## ELENCO DELLE OSSERVAZIONI PERVENUTE PIANO OPERATIVO

OSSERVAZIONE N. 1		
Richiedente/Prot.	Individuazione	Strumento
Luongo Nicola prot. 149 del 03/01/2024		PO
<p><b>Sintesi del Contributo:</b></p> <p>Nella relazione e nel piano operativo non trova alcuna menzione e/o richiamo agli studi idraulici pregressi tra i quali: <i>“Studio di fattibilità tecnica ed economica elaborato 1 – relazione illustrativa gruppo di lavoro dott. ing. Simone Galardini, dott. Geol. Leonardo Moretti dott. ing. Chiara Chiostrini – gennaio 2020”</i>. Si chiede se tale studio non fosse stato preso in considerazione e di conseguenza l’integrazione e/o la modifica della relazione e del piano.</p>	<p><b>Proposta di controdeduzione:</b></p> <p>La relazione idraulica del Piano Operativo prende in esame ed analizza la fattibilità idraulica delle trasformazioni territoriali ed urbanistiche; la fattibilità idraulica è sviluppata sulla base del quadro conoscitivo definito sul Piano Strutturale in termini di pericolosità, battenti e magnitudo.</p> <p>Relativamente al Fosso Arrù (o Fosso Orrù) si rappresenta che questo non appartiene al reticolo idrografico di cui alla L.R. 79 e smi e pertanto non è stato modellato p

**OSSERVAZIONE N. 8**

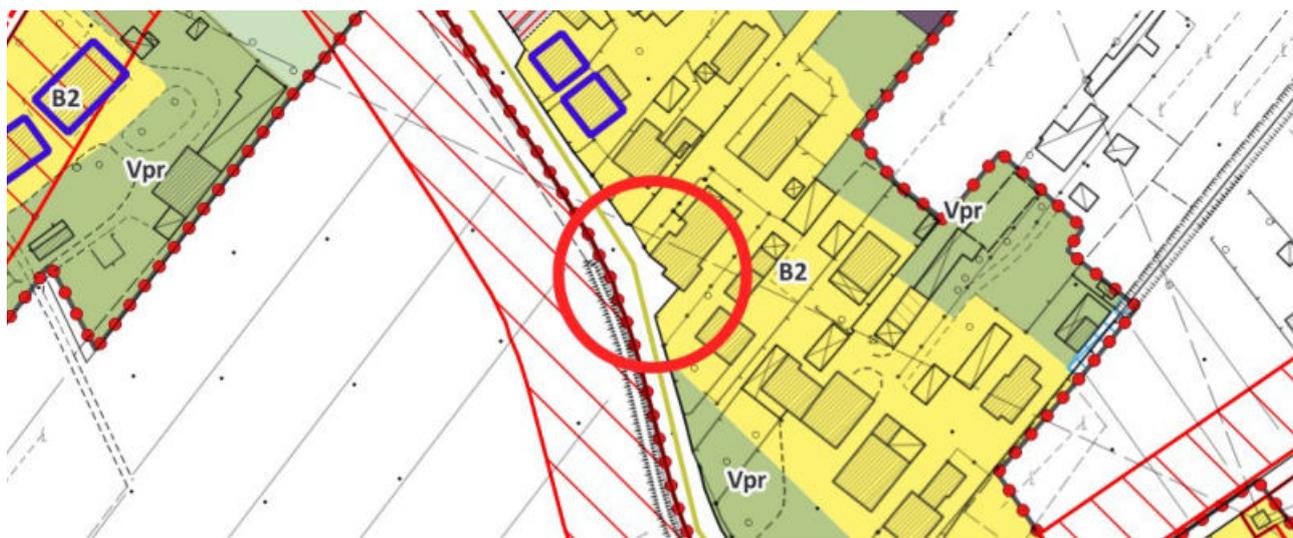
Richiedente/Prot.	Individuazione	Strumento
<p>Vanni Claudio prot. 3377 del 13/02/2024</p>	<p>F.34, P. 315</p>	<p><b>PO</b></p>
<p><b>Sintesi del Contributo:</b> Modifica dell'area da viabilità esistente a zona B2, conforme con la zonizzazione del fabbricato.</p>	<p><b>Proposta di controdeduzione:</b> La modifica richiesta essendo un errore cartografico, è stata modificata con la ri-adozione delle parti di Piano Operativo per correzione errori cartografici, avvenuta con Del. C.C. n. 07 del 09/04/2024.</p>

Modifiche apportate: -----

**OSSERVAZIONE N. 14**

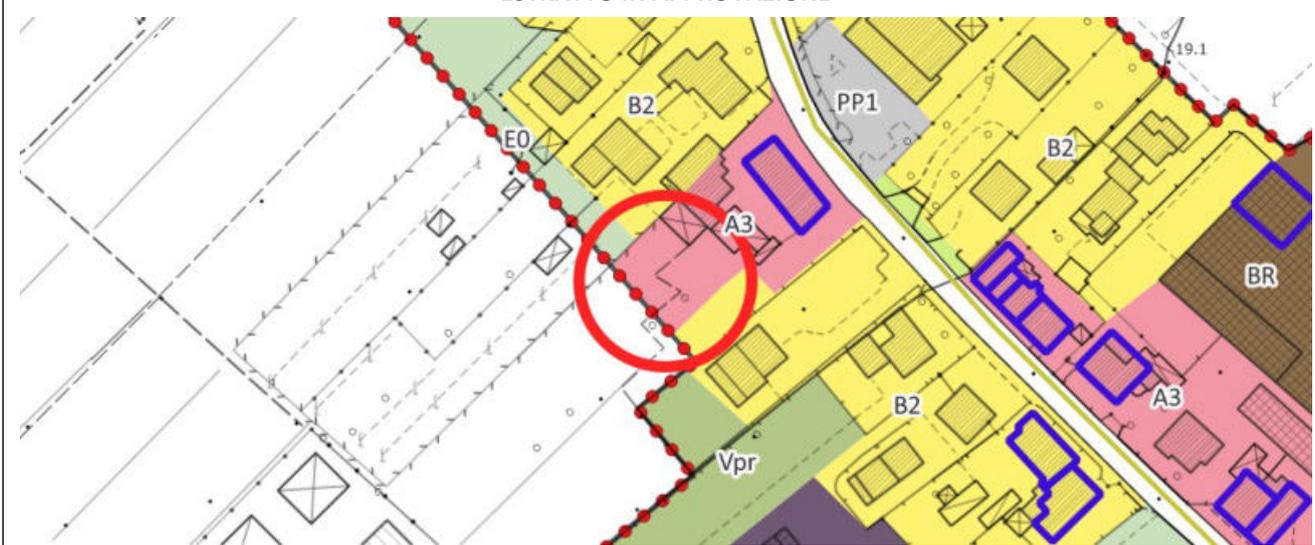
Richiedente/Prot.	Individuazione	Strumento
<b>Tognozzi Maila</b> prot. <b>3393</b> del <b>13/02/2024</b>	F. 34 - P. 12, 778 porz., 777	<b>PO</b>
<b>Sintesi del Contributo:</b> Classificazione dell'area da A3 a B2 e nella parte tergaie in zona E0	<b>Proposta di controdeduzione:</b> Si ritiene l'osservazione non accoglibile in quanto l'area risulta correttamente identificata come zona A3 "Insedimenti storici della pianura" in quanto rappresenta l'area di pertinenza di un fabbricato presente al 1954 e censito nella Schedatura del Patrimonio Edilizio Esistente Urbano.  <b>Non accolta</b>

**Modifiche apportate:** -----

**OSSERVAZIONE N. 19**

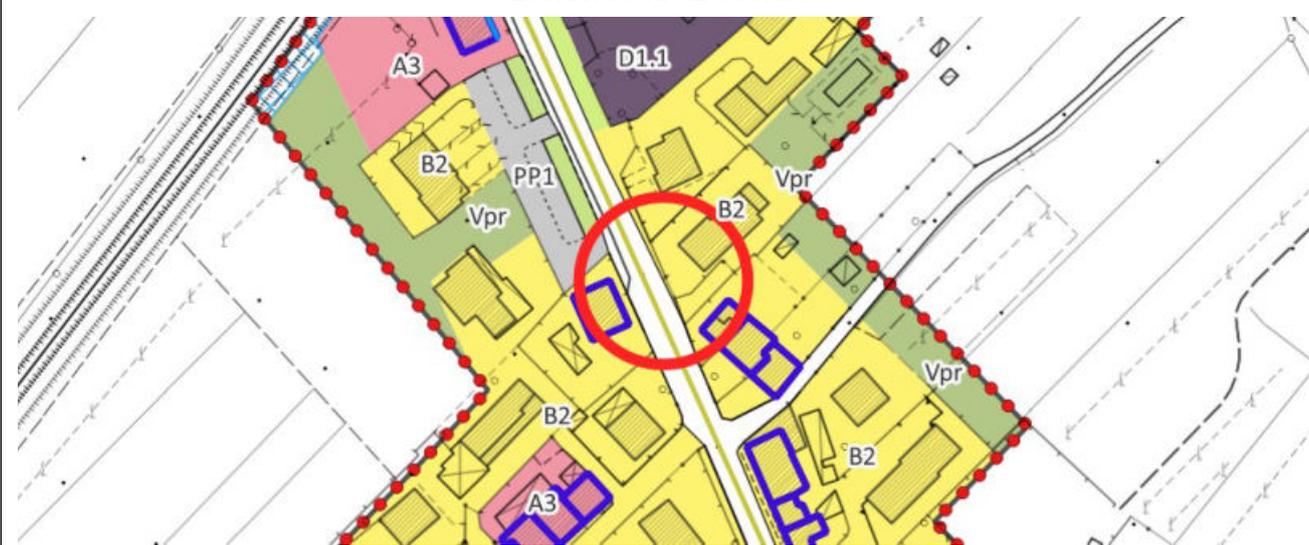
Richiedente/Prot.	Individuazione	Strumento
<p><b>Magrini Tiziano</b> prot. 3399 del 13/02/2024</p>	<p>F. 30, P. 367</p>	<p><b>PO</b></p>
<p><b>Sintesi del Contributo:</b> Modifica dell'area da viabilità esistente a zona B2, conforme con la zonizzazione del fabbricato.</p>	<p><b>Proposta di controdeduzione:</b> La modifica richiesta essendo un errore cartografico, è stata modificata con la ri-adozione delle parti di Piano Operativo per correzione errori cartografici e riallineamento di n. 2 varianti al RU, avvenuta con Del. C.C. n. 07 del 09/04/2024.</p>

Modifiche apportate: -----

**OSSERVAZIONE N. 44**

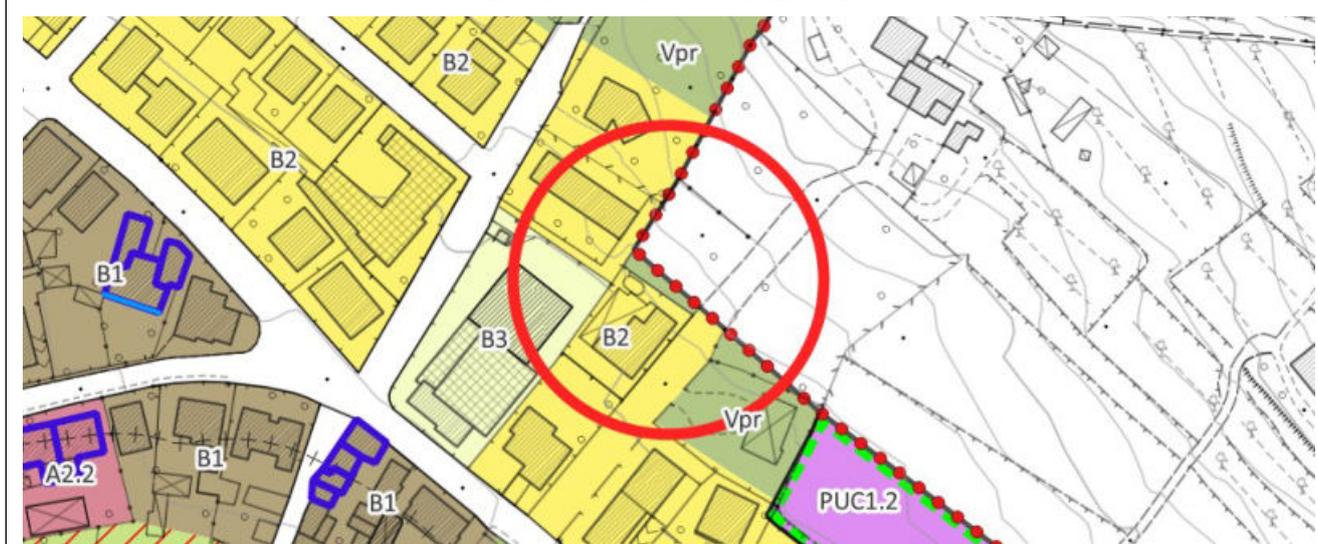
Richiedente/Prot.	Individuazione	Strumento
Di Vitto Pamela prot. 3840 del 19/02/2024	F. 9, P. 959	<b>PO</b>
<b>Sintesi del Contributo:</b> Modificare l'intera area da zona E2/Vpr in zona B2, trattandosi di un ex comparto CD	<b>Proposta di controdeduzione:</b> Si ritiene l'osservazione non accoglibile in quanto l'area in oggetto non ha le caratteristiche di zona B2, ovvero non consiste in un'area già edificate o pertinenza di edifici esistenti.  <b>Non accolta</b>

Modifiche apportate: -----

**OSSERVAZIONE N. 69**

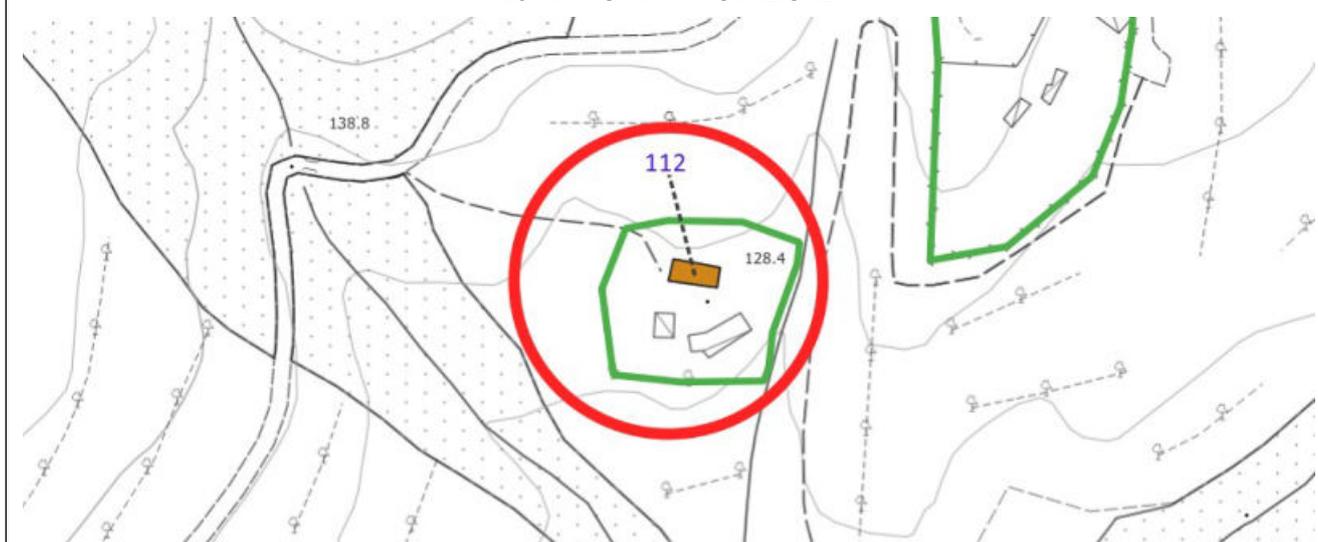
Richiedente/Prot.	Individuazione	Strumento
<b>Maltese Morena</b> prot. <b>4163</b> del <b>22/02/2024</b>	F. 10 , P. 196	<b>PO</b>

<p><b>Sintesi del Contributo:</b></p> <p>Il fabbricato n. 112 (schedatura territorio rurale) classificato come E.E.V., sia considerato di valore nullo sotto il profilo storico, architettonico e ambientale, in quanto ritenuto non più recuperabile per le nuove normative vigenti</p>	<p><b>Proposta di controdeduzione:</b></p> <p>Si ritiene che il fabbricato in oggetto sia correttamente classificato, in quanto avente caratteristiche tipologiche e architettoniche congruenti con la classificazione E.E.V.. Tuttavia anche in relazione all'accoglimento dell'osservazione dell'Ufficio Tecnico (n.65 prot. 4120/2024), l'art.27.3 delle NTA viene modificato, consentendo la demolizione e ricostruzione dei fabbricati classificati E.E.V. alle condizioni di cui al nuovo comma 4 del suddetto articolo 27.3.</p> <p><b>Parzialmente Accolta</b></p>
--	--

**Modifiche apportate: NTA del PO**

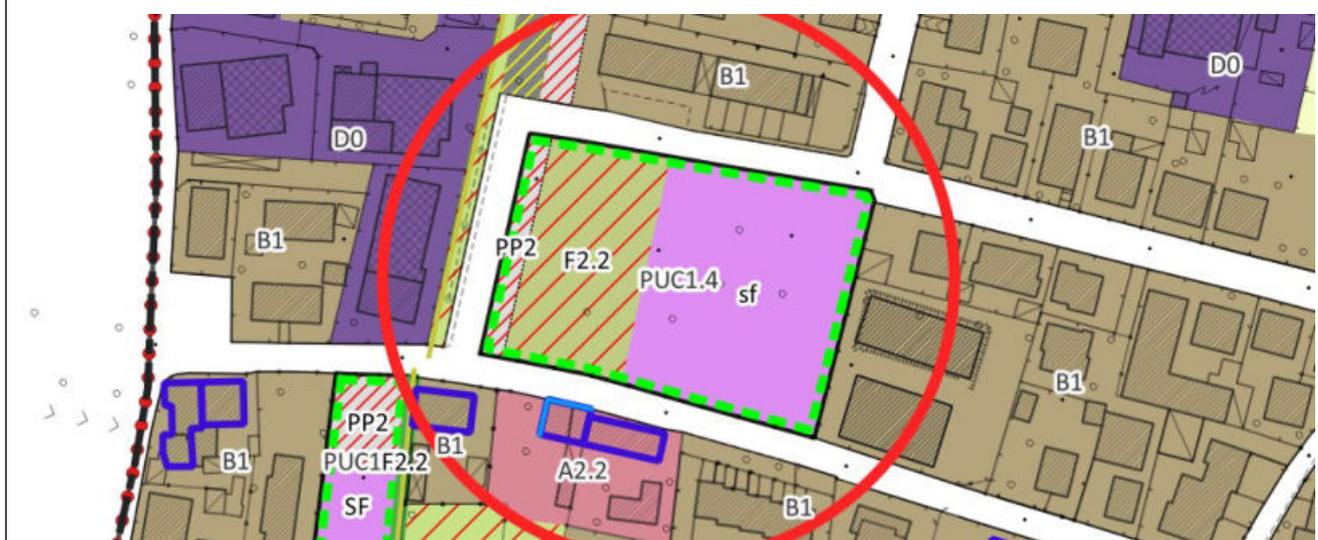
OSSERVAZIONE N. 75		
Richiedente/Prot.	Individuazione	Strumento
Lupori Mario Massimo prot. 4222 del 22/02/2024	PUC 1.4 F. 5, P. 2670	PO
<p><b>Sintesi del Contributo:</b> Modifica della previsione PUC 1.4, in particolare:</p> <p>1) Modifica della previsione PUC 1.4 svincolando la stessa da ogni obbligo che il PO indica relativamente alla realizzazione di collettore fognario e pista ciclabile di cui al PUC 1.5;</p> <p>2) si chiede una diminuzione del verde pubblico a mq 1.600,00 (tale diminuzione va anche nella direzione di minori oneri di manutenzione del verde a carico dell'amministrazione comunale facilitando la stessa ai fini di un buon decoro ambientale), mentre la superficie fondiaria si propone pari a 3.723,00 fermo restando la superficie edificabile massima in mq 720,00 (non vi e' interesse a richiedere superficie edificabile in maggior quantità visto l'attuale momento di mercato);</p> <p>3) si chiede di esplicitare la possibilità del posizionamento della superficie S.E. e del verde pubblico anche in posizione diversa dal grafico allegato alla scheda PUC1.4 da concordare preventivamente con l'amministrazione comunale;</p> <p>4) la possibilità di collocare in maniera diversa l'area a parcheggio e nello specifico lungo il lato a confine con Via Silvo Pellico essendo tale via già congestionata da parcheggio autoveicoli.</p> <p><u>in alternativa alle proposte sopracitate,</u></p> <p>5) l'area diventi non edificabile in quanto l'intervento previsto dal P.O. non e' economicamente appetibile dalle imprese di costruzione e quindi di fatto non commerciabile ed inoltre, trovandomi in una situazione di salute precaria con conseguenza anche sul piano economico, non posso rischiare di dover pagare per l'area in oggetto l'i.m.u. come area edificabile, ma di fatto non vendibile.</p> <p>6) nell'ipotesi che la presente osservazione sia accolta, mantenendo l'edificabilità alle condizioni sopracitate, si chiede di correggere a pag. 51 l'errore della superficie minima di parcheggio indicandola in mq 360,00.</p>	<p><b>Proposta di controdeduzione:</b> L'obiettivo della previsione così come adottata è quello di realizzare le importanti opere pubbliche ad essa connessa, consentendo una capacità edificatoria adeguata alla realizzazione degli standard e opere pubbliche. Considerato che il contesto urbano dell'area senza la realizzazione delle suddette opere pubbliche continuerebbe ad avere alcune criticità irrisolte, si ritiene di accogliere parzialmente l'osservazione riducendo la previsione di verde pubblico (F2.2) e specificando che la posizione del verde pubblico di progetto (F2.2) e del parcheggio pubblico di progetto (PP2) sono da ritenersi indicative e soggette ad approfondimenti in fase di redazione del PUC, pur mantenendone invariata le quantità indicate dalla scheda norma. Inoltre visto il carico di opere pubbliche richiesto dall'attuazione della Scheda Norma, si ritiene opportuno incrementare la SE ad un massimo di 960 mq.</p> <p><b>Parzialmente accolta</b></p>

Modifiche apportate: All. B e D

**OSSERVAZIONE N. 88**

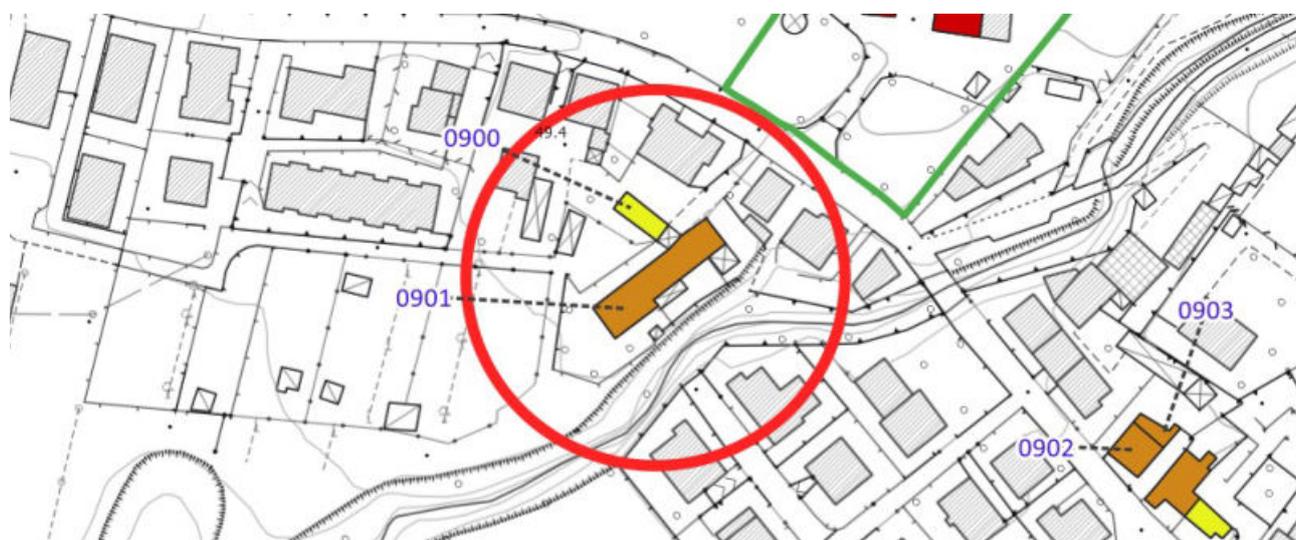
Richiedente/Prot.	Individuazione	Strumento
<p><b>Crisci Rinaldo</b> prot. <b>4266 del 22/02/2024</b></p>	<p>F. 17, P. 37 sub 5 e sub 6</p>	<p><b>PO</b></p>
<p><b>Sintesi del Contributo:</b> Declassare edifici n. 901 (censimento urbano) da E.E.V. a E.S.V. o E.P.V. in quanto non presentano valore</p>	<p><b>Proposta di controdeduzione:</b> Premessa: il Piano Operativo ha effettuato il censimento del Patrimonio Edilizio Storico esistente al 1954, con particolare attenzione anche all’analisi delle Mappe del Catasto Leopoldino, su tutto il territorio comunale, al fine di garantire una accurata disciplina del patrimonio edilizio esistente e dei fabbricati meritevoli di tutela. La classificazione dei fabbricati che ne è conseguita nella Disciplina del P.O. infatti ha attribuito ad ogni edificio un grado di valore che limita determinati tipi di intervento in base al valore stesso del fabbricato, fino a consentire interventi più significativi per quei fabbricati ritenuti di scarso valore. Secondo questa logica tutti i fabbricati esistenti al 1954 hanno una classificazione, mentre tutti i fabbricati post 1954 sono definiti con la classificazione di “Edifici Privi di Valore”.  Alla luce della premessa di cui sopra, l’osservazione non è accoglibile in quanto essendo il fabbricato in oggetto presente al Catasto Leopoldino ed avendo mantenuto caratteristiche tipologiche ed elementi costruttivi di tale periodo (contrafforti lungo la facciata N-O).  <b>Non accolta</b></p>

**OSSERVAZIONE N. 115**

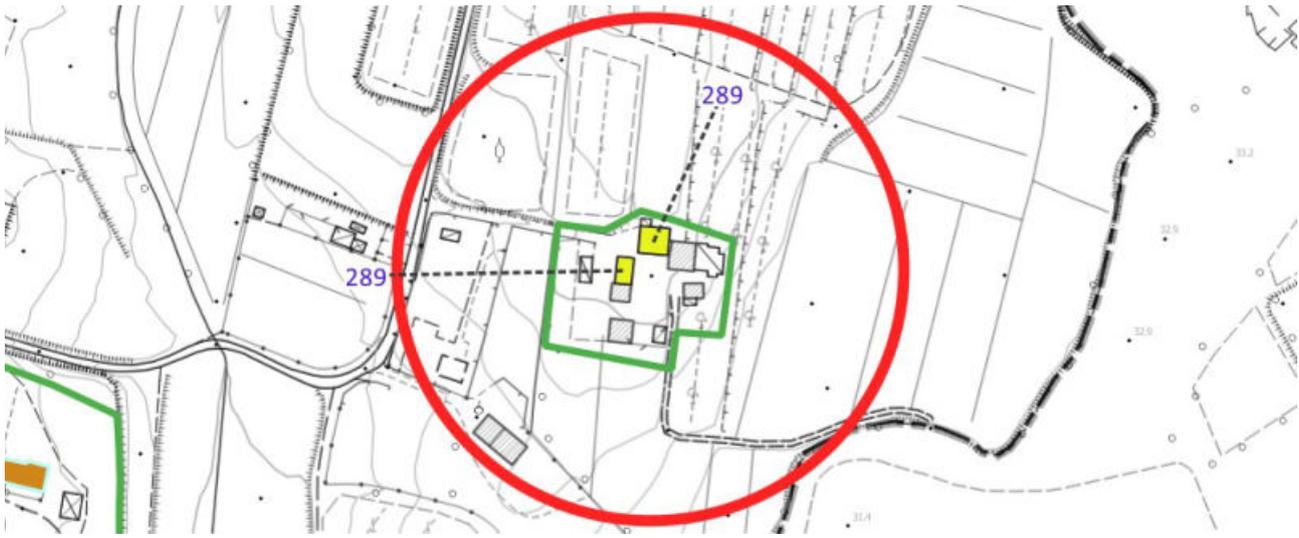
Richiedente/Prot.	Individuazione	Strumento
<p><b>Arredamenti Goti</b> prot. <b>4390</b> del <b>23/02/2024</b></p>	<p>AT*1.6 F. 16 P. 918</p>	<p><b>PO</b></p>
<p><b>Sintesi del Contributo:</b> Le indicazioni di viabilità del comparto AT*1.6 siano puramente indicative e che siano modificate o modificabili al fine di consentire l'ampliamento della adiacente sede della Società Arredamenti GOTI verso sud-ovest, ovvero verso e nell'area AT*1.6 oltre a nuova viabilità di accesso con collegamento diretto alla viabilità conosciuta come "Variante del Fossetto"</p>	<p><b>Proposta di controdeduzione:</b> Il Piano Operativo ha demandato l'attuazione della previsione AT*1.6 alla redazione di un Piano Attuativo con l'obiettivo di approfondire in tale sede, il corretto inserimento della nuova edificazione e degli spazi pubblici secondo un disegno organico che coniughi funzionalità con la coerenza paesaggistica rispetto al contesto circostante. Secondo questa ottica si condivide il fatto che i tracciati viari come rappresentati nella Scheda Norma siano indicativi e che debba essere considerato prescrittivo l'obiettivo di realizzare una connessione tra Via A. Meucci e Via del Fossetto. Si ritiene quindi condivisibile inserire apposita specifica in merito all'interno della Scheda Norma, mantenendo però invariati tutti gli altri elementi della stessa.</p> <p><b>Parzialmente accolta</b></p>

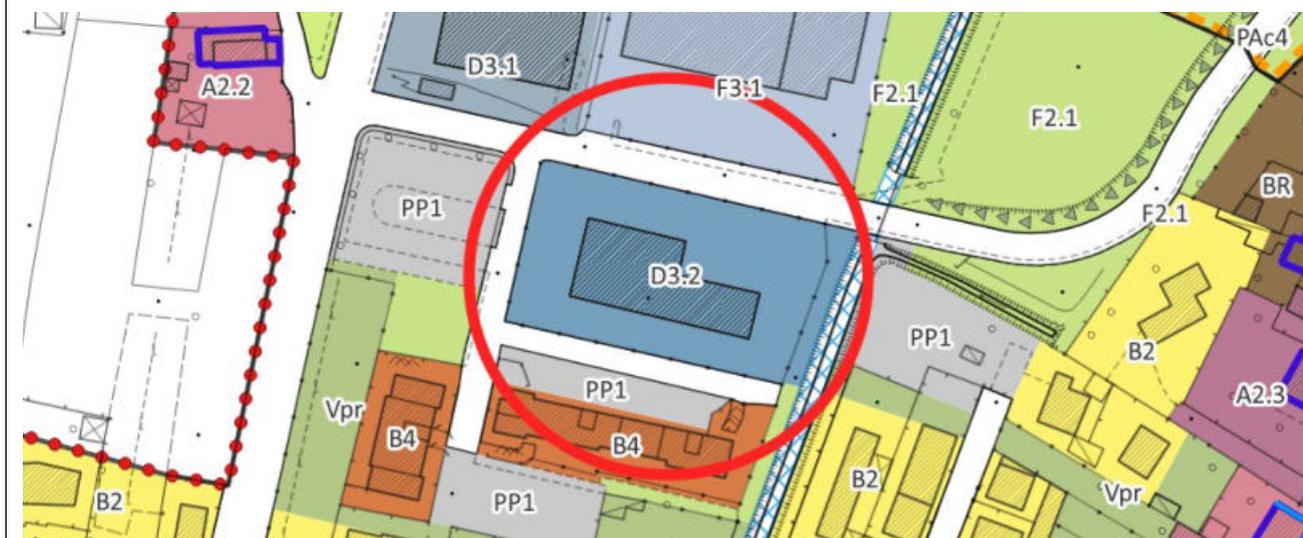
OSSERVAZIONE N. 155		
Richiedente/Prot.	Individuazione	Strumento
Artigian Trade prot. 4567 del 26/02/2024	F. 8, P. 3216	PO
<b>Sintesi del Contributo:</b> 1) modificare la zona da D3.1 a D3.2 in quanto trattasi di fabbricato con destinazione commerciale e direzionale;	<b>Proposta di controdeduzione:</b> 1) Si ritiene il punto dell'osservazione accoglibile in quanto trattasi di fabbricato a prevalente destinazione commerciale e servizi. Si provvede a modificare la zona in D3.2.  <b>Accolta</b>

2) modificare l'art. 30.3.3 (D2) al comma 4 aumentando la percentuale del residenziale da 30% a 50%	2) Si ritiene che le zone D2 debbano contenere la destinazione residenziale e pertanto la proposta non risulta accoglibile.  <b>Non Accolta</b>	
<u>oppure, in subordine</u> 3) consentire destinazione residenziale fino al 40% delle zone D2 e D3.2	3) Vedi controdeduzione punto 2)  <b>Non Accolta</b>	
Esito complessivo: <b>Parzialmente accolta</b>

**Modifiche apportate: Tav. 4 del PO**
